CONSTRUCTION DU NOUVEAU CAMPUS DE L'ECOLE CENTRALE PARIS
OPERATION 1

COMPLEMENTS A L'ETUDE D'IMPACT
suite à l'avis de l'Autorité Environnementale du 11 mars 2014

DOCUMENT ETABLI PAR	N° OPERATION	DATE	INDICE	PHASE	EHELLE	N° DE PIECE
SAGE ENVIRONNEMENT 4 RUE DE LA CAILLARDIERE - Z.I. ANGERS BEAUCOUZE 49070 BEAUCOUZE	13-243	Mars 2014	1	2

Figure 9 : Localisation des coupes de principe

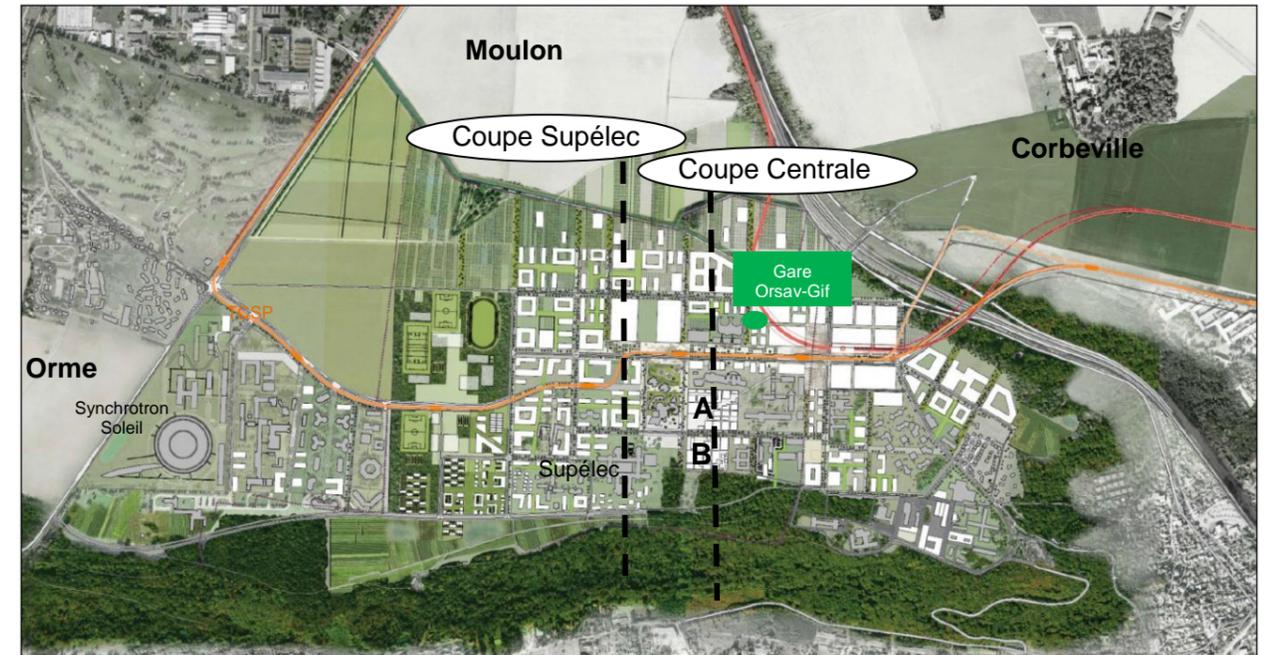
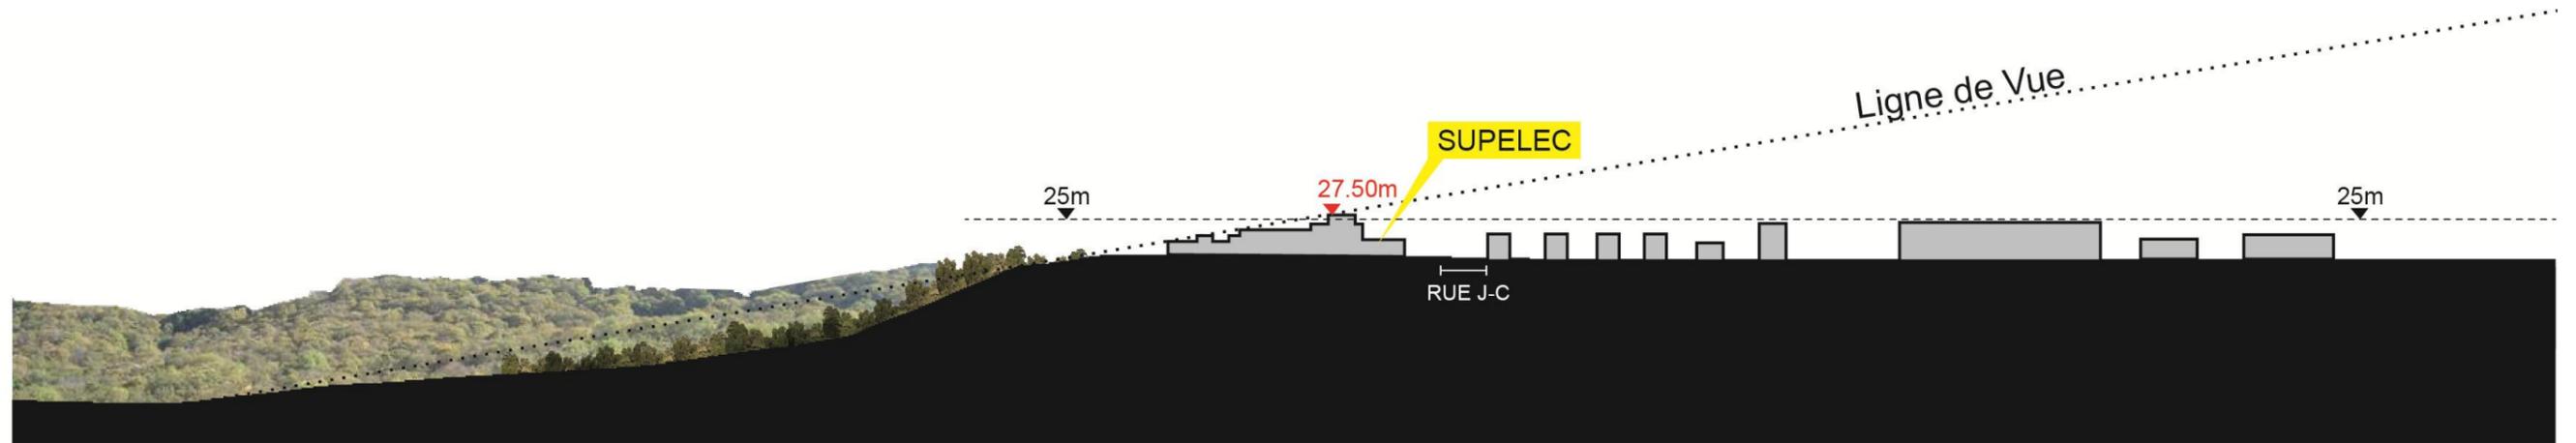
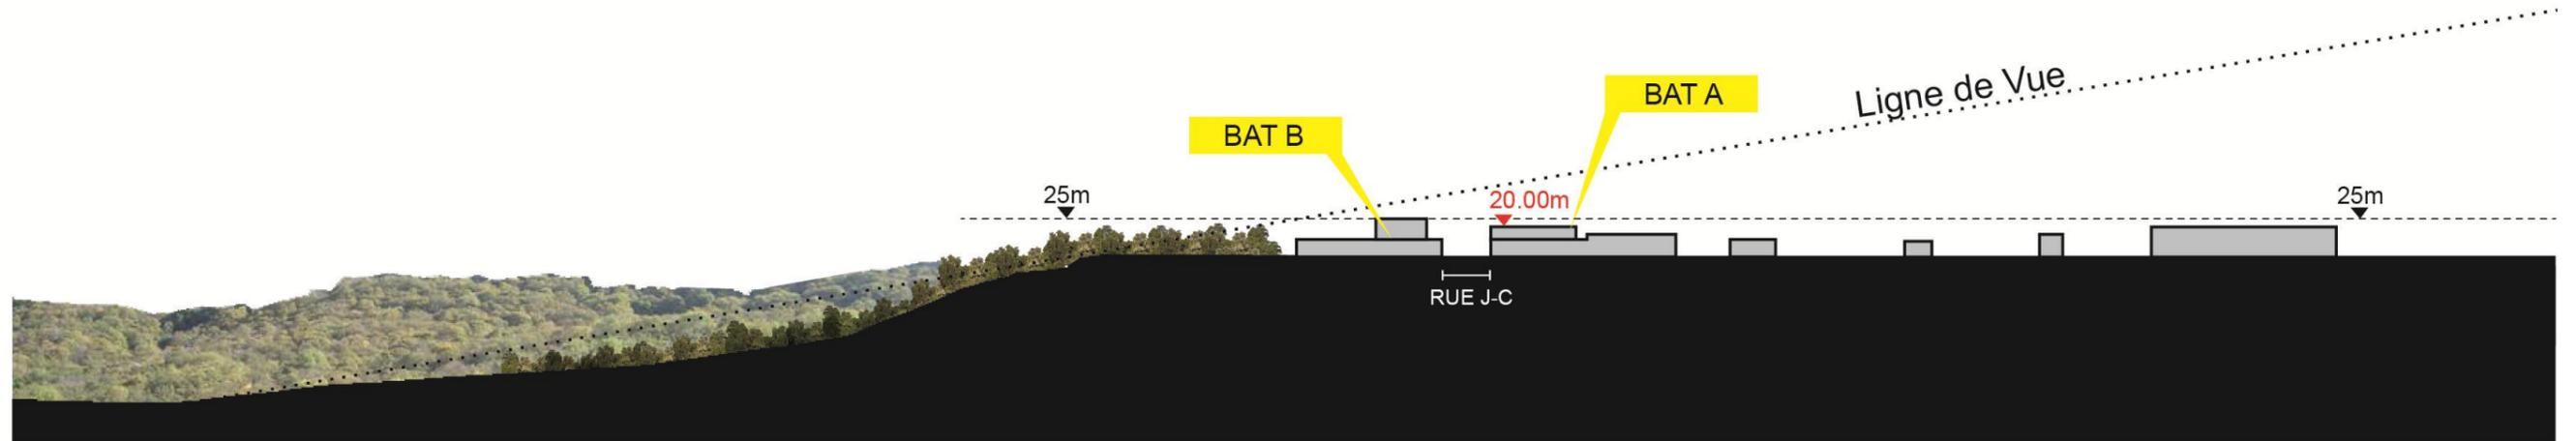
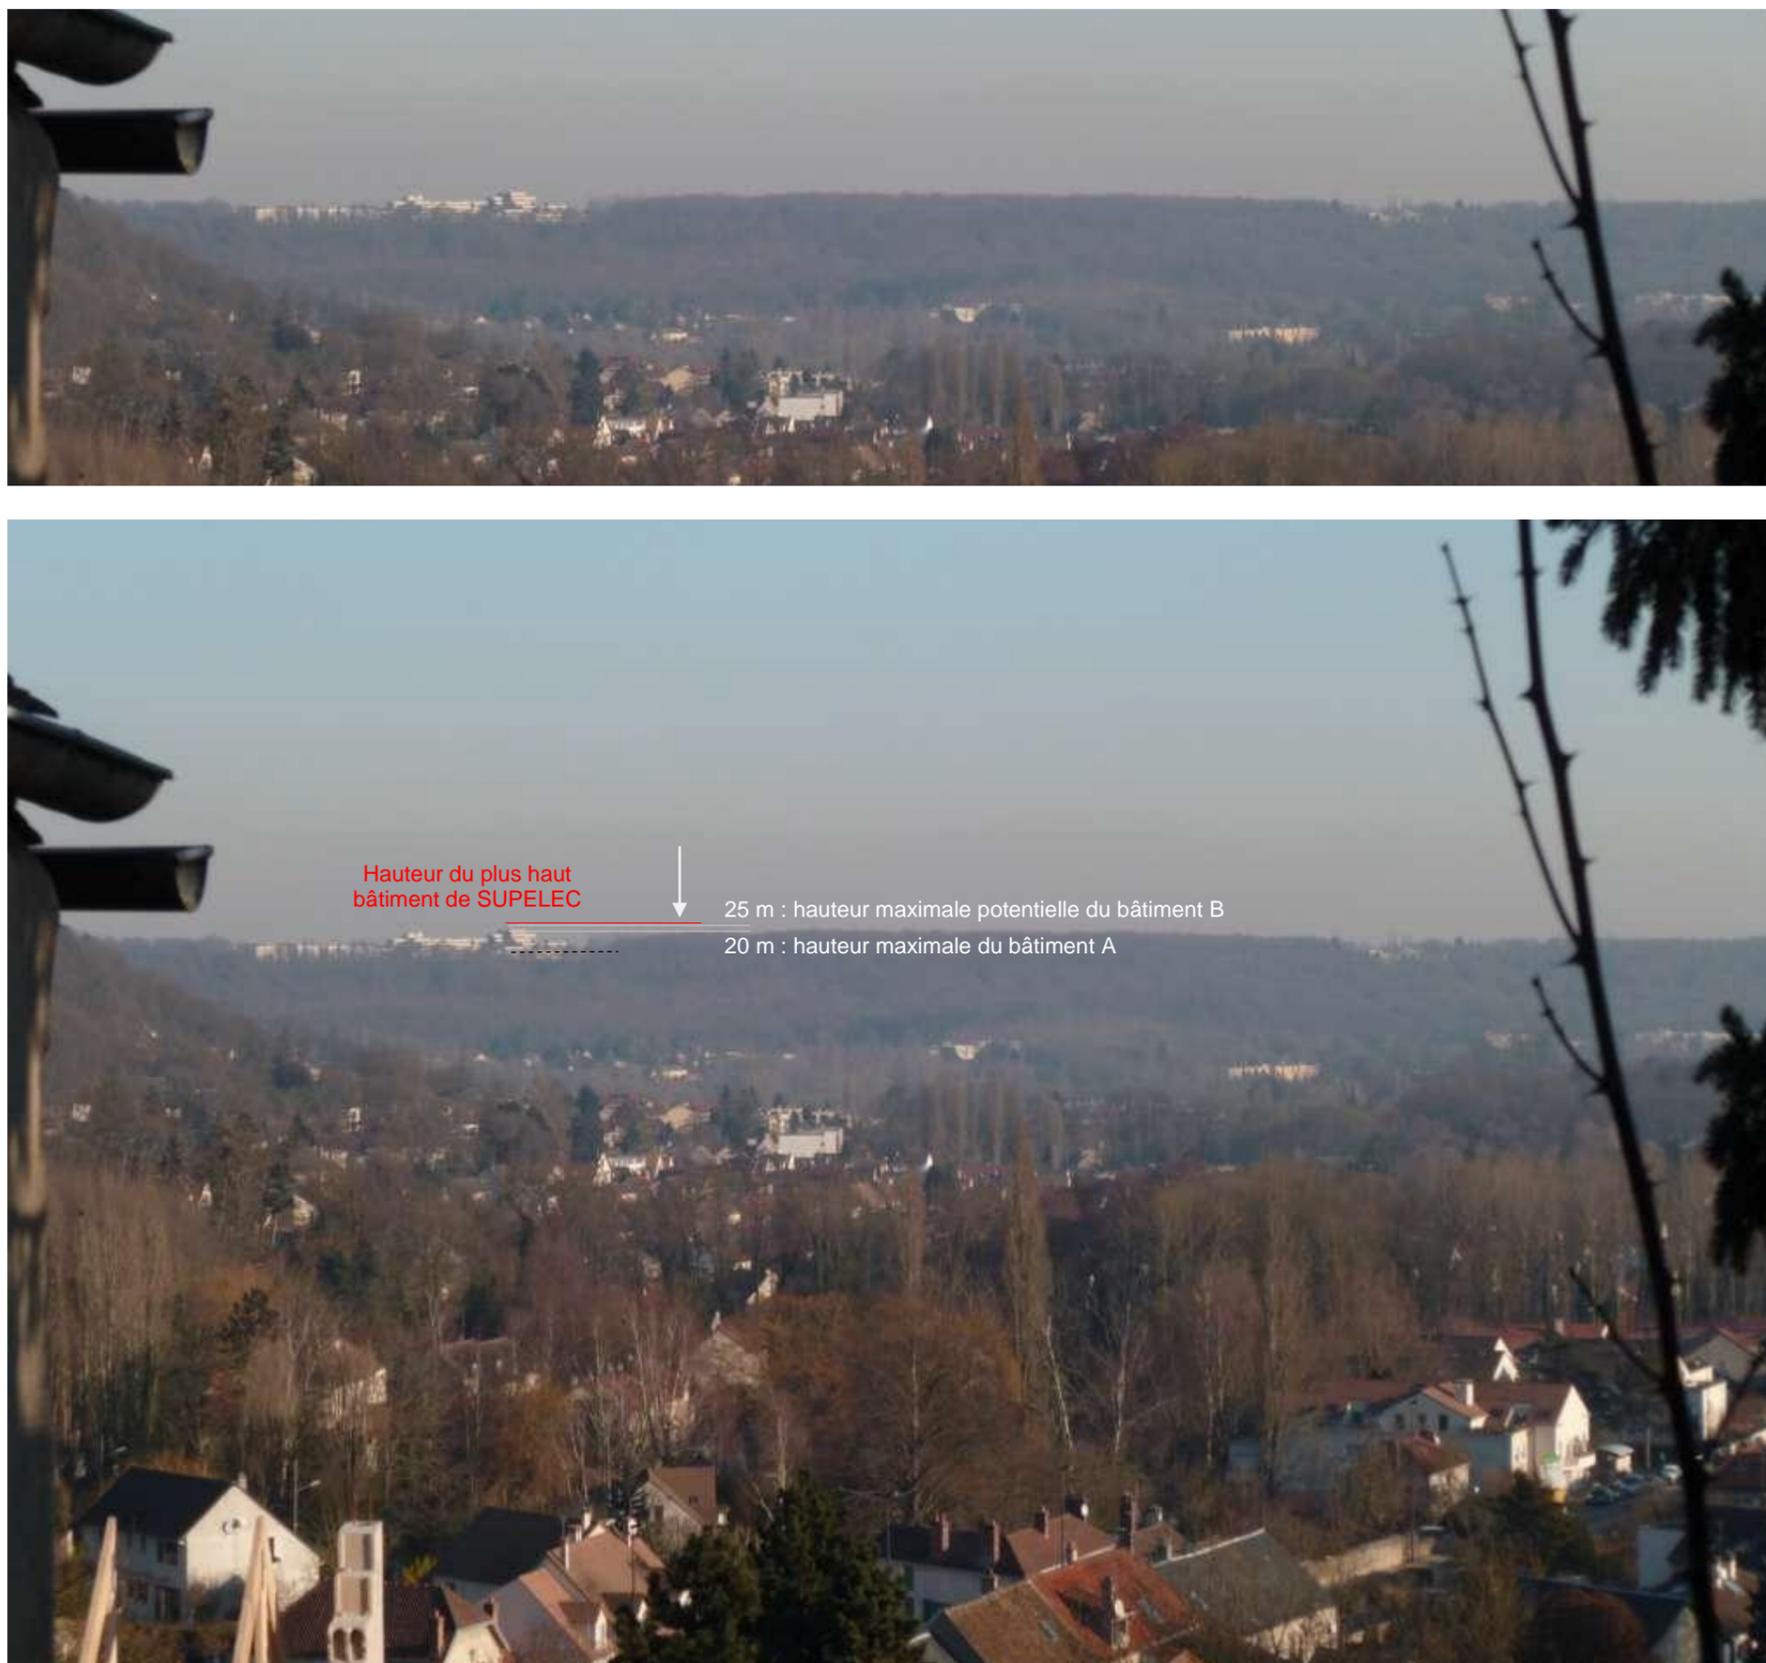
« ...
A l'image de l'état initial, le pétitionnaire propose une étude paysagère intéressante à échelle de proximité mais qui doit être développée concernant le paysage remarquable du coteau.
... »
Page 9/10 de l'avis de l'Autorité Environnementale publié le 11 mars 2014

A l'échelle du nouveau campus de l'Ecole Centrale Supélec, des coupes schématiques nord-sud ont été réalisées.

Celles-ci montrent que, depuis la vallée, le projet ne sera pas visible puisque aucun bâtiment ne sera perçu au-delà de la cime des arbres de la lisière.

Ainsi, si la hauteur de référence du bâtiment A sera de 12,70 mètres, il culminera toutefois à environ 20 mètres au niveau de l'ensemble dédié à l'univers « l'Homme et le Monde », soit environ 7 mètres de moins que le point culminant de l'actuel bâtiment Supélec existant.

Sur la photographie ci-après, est par ailleurs présentée la vue depuis l'église de Gometz-le-Châtel. Conformément à ce qui est inscrit dans le dossier de mise en compatibilité des PLU, les constructions futures ne dépasseront pas le bâtiment le plus haut de l'école SUPELEC, fixé comme point haut de référence. Aussi, la ligne tracée à partir de ce point, indique la hauteur maximale des bâtiments de la ZAC. On peut noter le faible potentiel impact sur le paysage du bâtiment A dont la hauteur maximale se confond avec la cime des arbres. Cette remarque est d'autant plus notable que la hauteur est du bâtiment est maximisée en raison de l'implantation de SUPELEC en lisière alors que le futur bâtiment A sera situé à l'arrière, et donc moins visibles.

Figure 12 : Impacts du projet de ZAC sur les boisements et compensations envisagées [Taktyk, 2013]

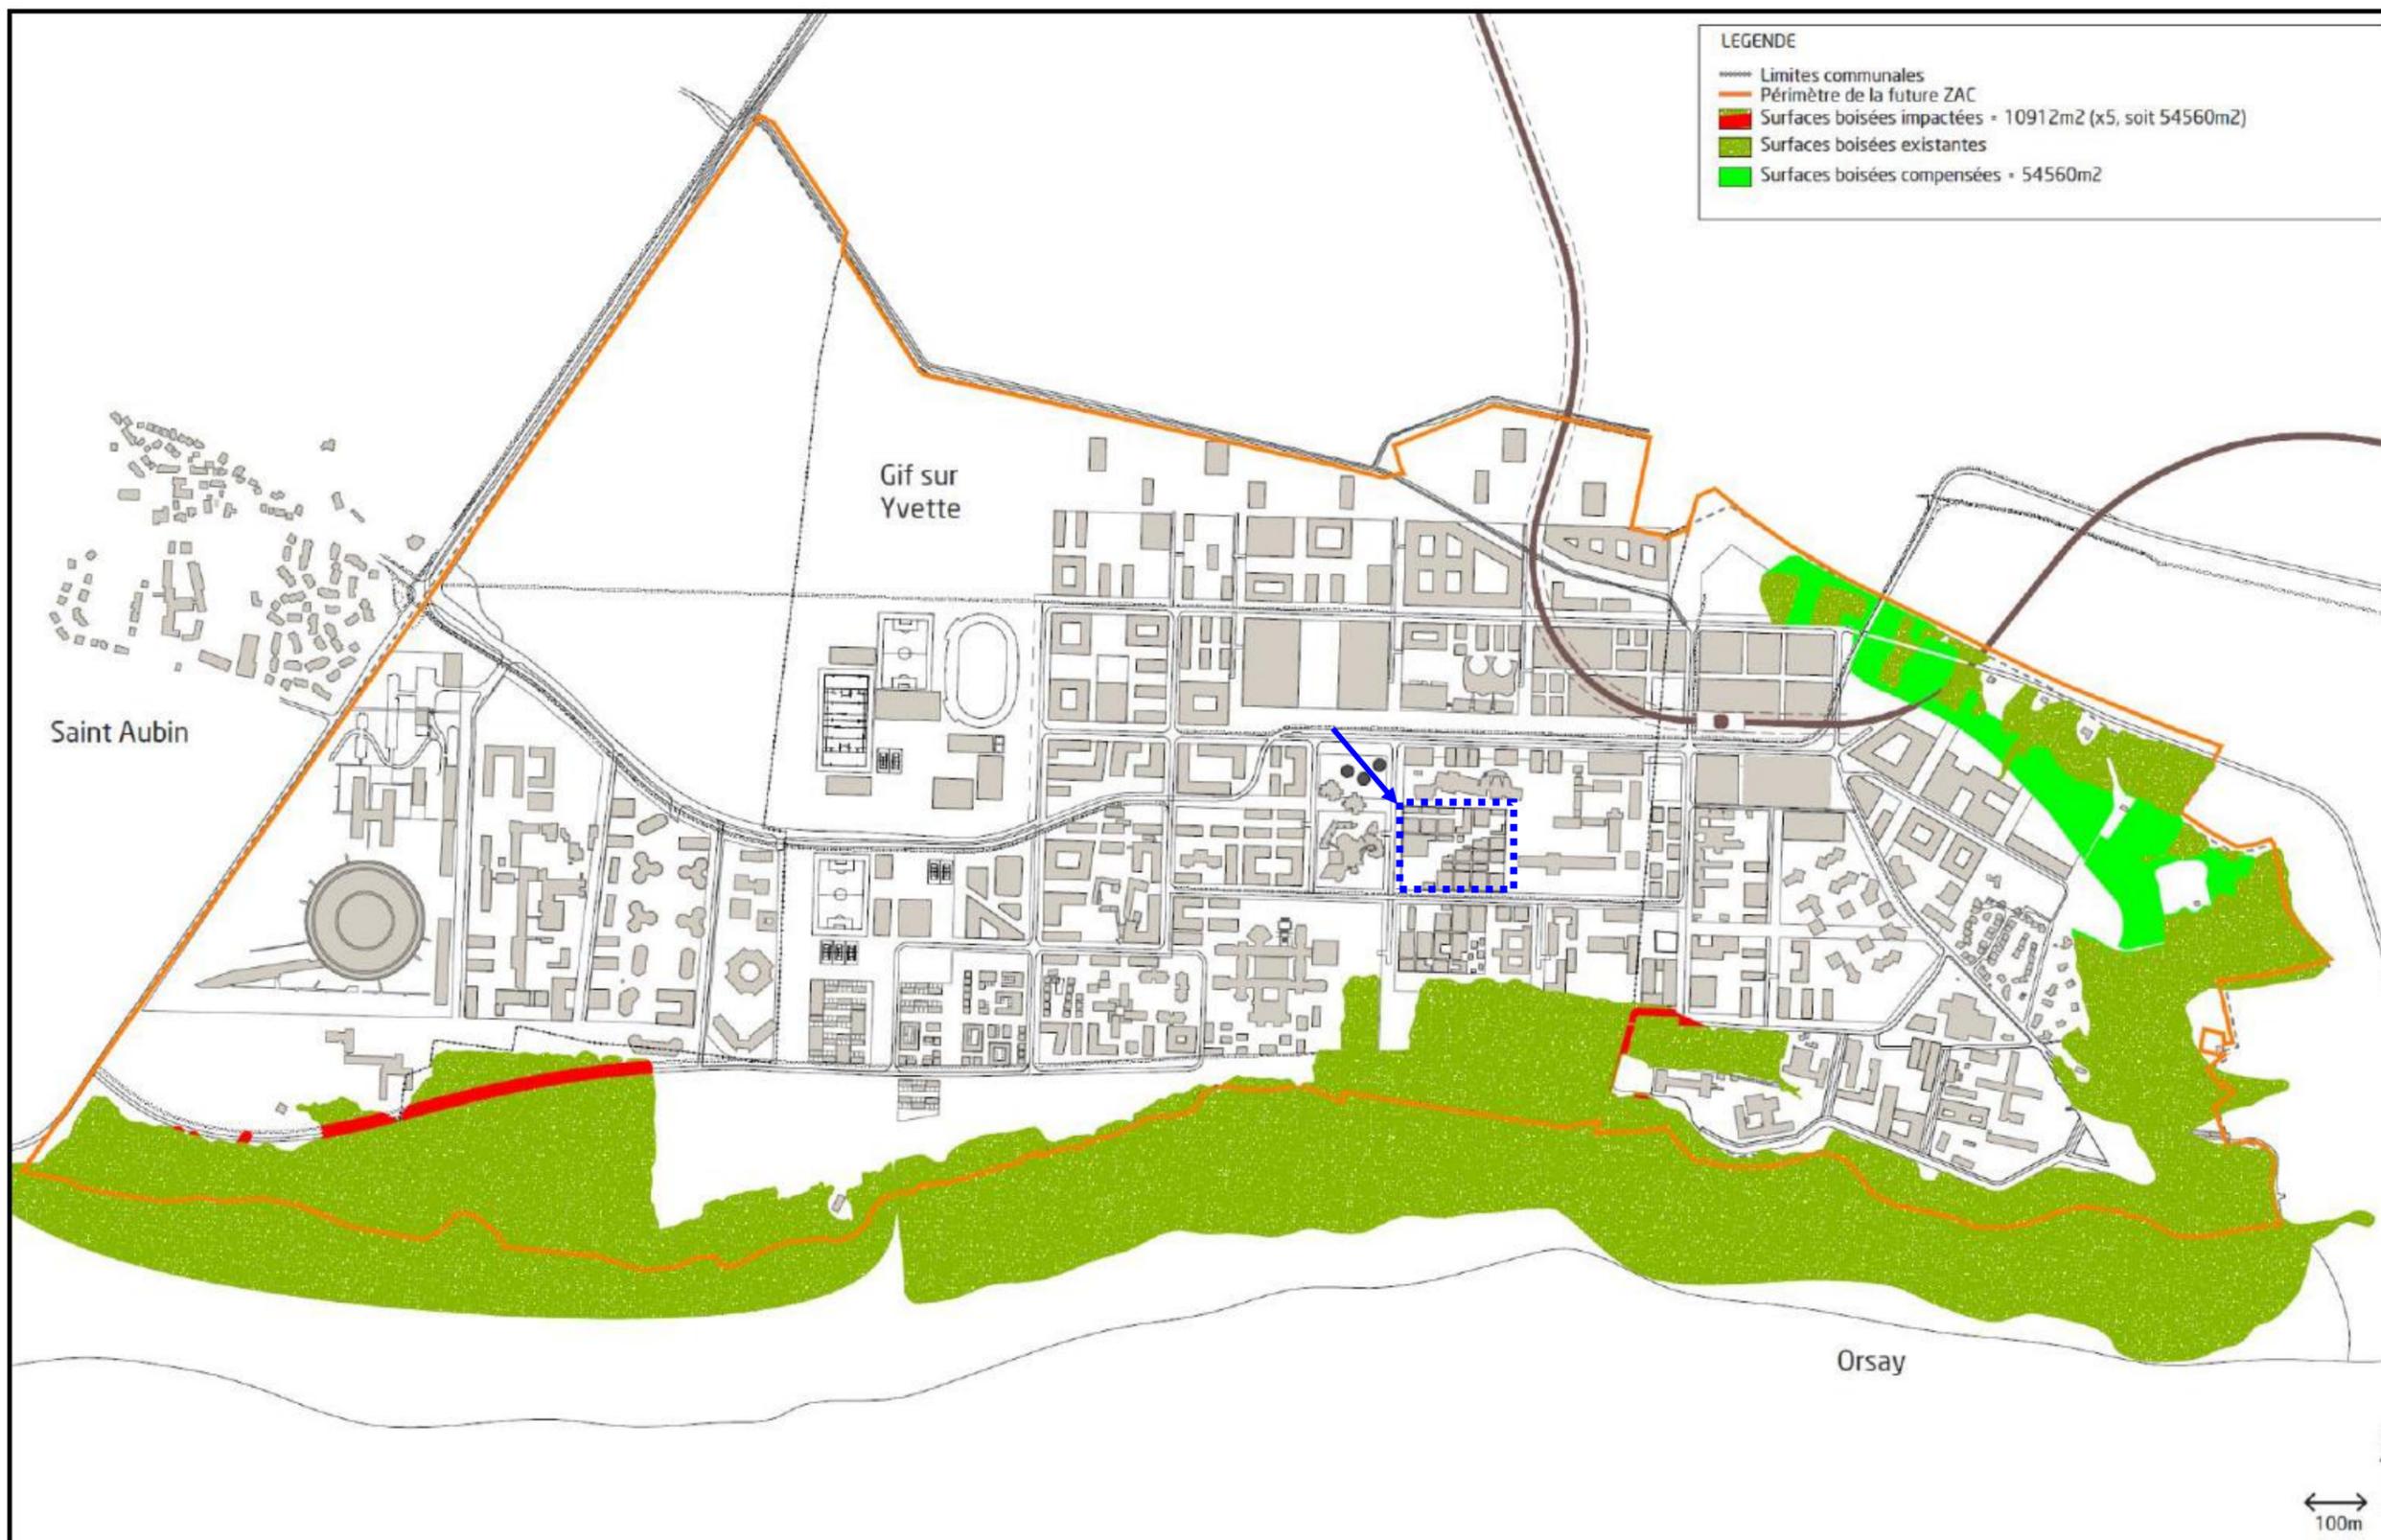
« ...
Concernant les milieux naturels, les mesures de compensation sont prises à l'échelle de l'aménagement du quartier. Elles auraient toutefois mérité d'être représentées de façon plus détaillées dans la présente étude.
... »
Page 9/10 de l'avis de l'Autorité Environnementale publié le 11 mars 2014

En concertation avec le bureau de la Forêt de la DDT, il a été convenu d'une compensation des défrichements de 1 pour 5 compte tenu des difficultés de compenser la perte d'un boisement mature, autant en quantité (surface nécessaire) qu'en qualité (si la quantité brute de bois à l'hectare peut être compensée, l'âge du boisement initial, et donc sa valeur biologique, ne peut l'être). La surface à compenser est ainsi de 5,5 hectares environ.

En tout état de cause, les surfaces à compenser ont été choisies pour leur valeur fonctionnelle et leur position stratégique au sein du même massif forestier, c'est-à-dire le coteau boisé. Elles ont visées en priorité à l'amélioration ou la restauration de continuités écologiques stratégiques du massif.
